SOLICITATION AMENDMENT MODIFICATION DE L'INVITATION

Title - Sujet 191 rue Laurier, Ameublement catégo	
Solicitation No. - N° de l'invitation EP076-201692/A	Amendment No. - N° modif. 002
Client Reference No. - N° de référence du client 20201692	Date 2019-11-22
GETS Reference No. - N° de référence de SEAG PW-\$\$PQ-991-77966	
File No. - N° de dossier pq991.EP076-201692	CCC No./N° CCC - FMS No./N° VME
Solicitation Closes - L'invitation prend fin at - à 02:00 PM on - le 2019-11-29	
Time Zone Fuseau horaire Eastern Standard Time EST	
F.O.B. - F.A.B. Plant-Usine: <input type="checkbox"/> Destination: <input type="checkbox"/> Other-Autre: <input type="checkbox"/>	
Address Enquiries to: - Adresser toutes questions à: Ouimet, Daphné	Buyer Id - Id de l'acheteur pq991
Telephone No. - N° de téléphone (343) 551-0104 ()	FAX No. - N° de FAX () -
Destination - of Goods, Services, and Construction: Destination - des biens, services et construction: Voir ci-joint

La modification 002 a pour but de prolonger la date de fermeture de la sollicitation, de remplacer le Tableau 1 – Tableau des produits de la Catégorie 1A, 1B et 2 de la demande de proposition ainsi que de répondre aux questions reçues de

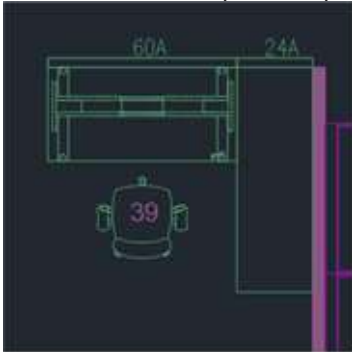
Question 3

Le poste de travail ci-dessous ne montre pas les panneaux derrière la surface de travail fixe. Veuillez confirmer qu'aucun panneau n'est inclus.

Réponse 3

La ligne rose est le mur. Les panneaux doivent être fixés au mur, il n'y a donc pas de panneau inclus de ce côté de la surface de travail.
